SMLOUVA O DÍLO

číslo smlouvy zhotovitele: AV.24016.1.110/001/INV

„Vybudování přírodovědecké expozice a návštěvnického centra pro inovativní prezentaci přírodního dědictví Muzea východních Čech v Hradci Králové, Centrální krajský depozitář – SP“

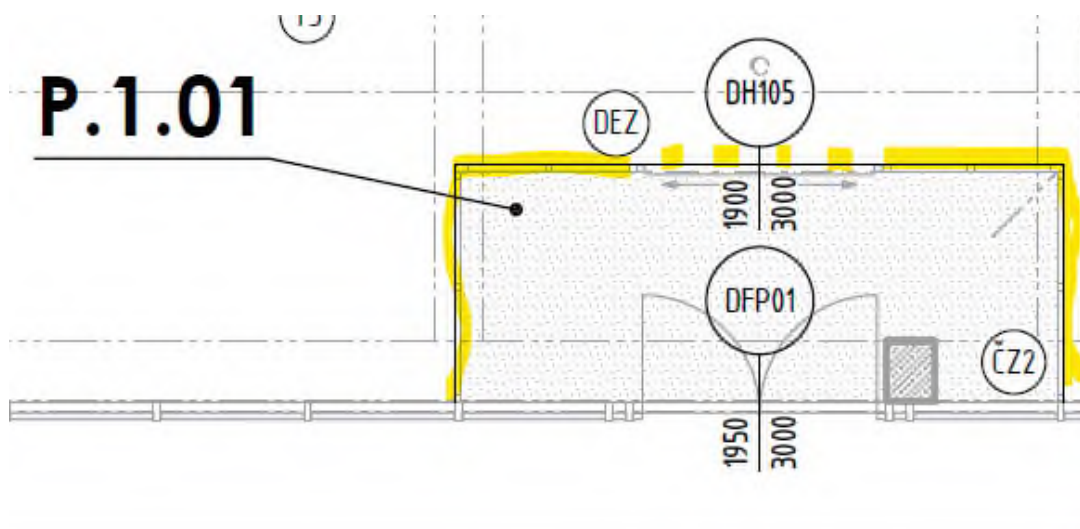
Žádáme o prověření a případně opravení.

Odpověď č. 6/26 (12/1): Reakci a úprava viz DI č. 5.

Soupis stavebních prací se nemění!

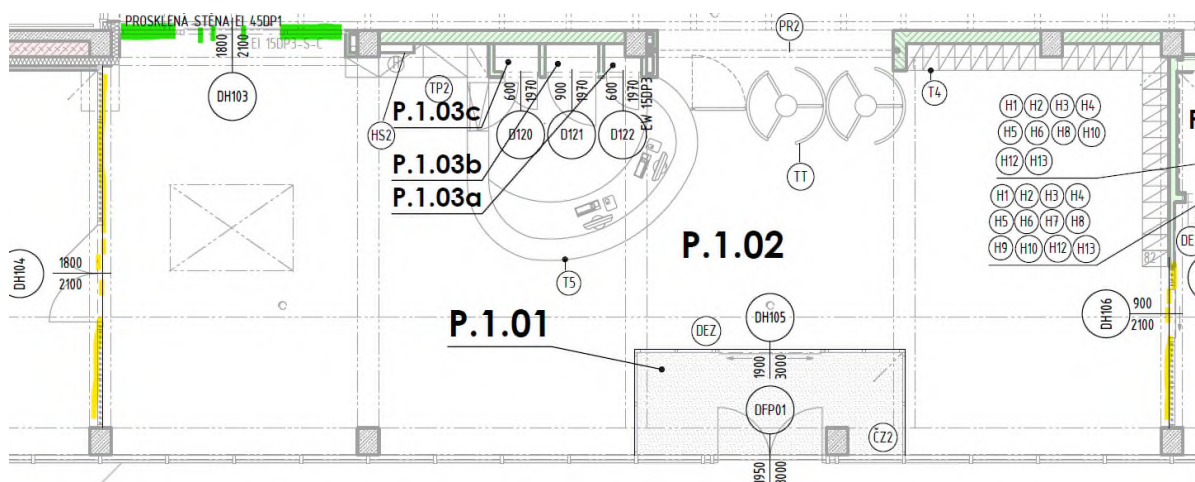
Dotaz č. 6/27 (12/2): Celoprosklené příčky – výkaz výměr NC (pol.č.35)

Žádáme o opřesnění, zda v položce jsou uvedeny pouze **žlutě** označené stěny nebo i **zeleně** (jiná tloušťka stěny).

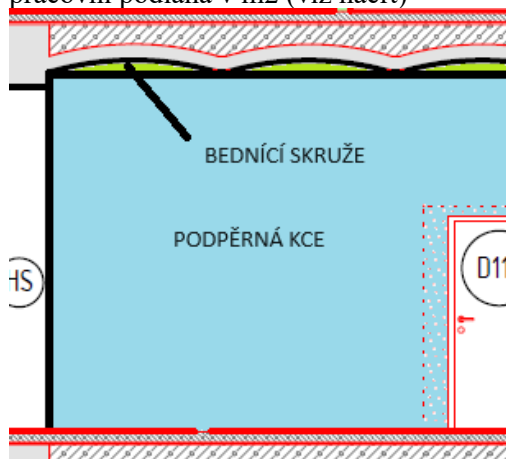
Dle Podmínky použití CS ÚRS : Ramenáty se osazují na pracovní podlahu z fošen, ta se oceňuje cenami 421 95-5114 a 421 95-5214

Domníváme se, že výpočet objemu v m3 má být pouze v místě oblouku a k tomu doplněna podpěrná pracovní podlaha v m2 (viz náčrt)

Odpověď č. 14/2 (33/2): Původní položky č. 54, 55 a 56 zrušeny a nahrazeny položkami 608a až 608d.
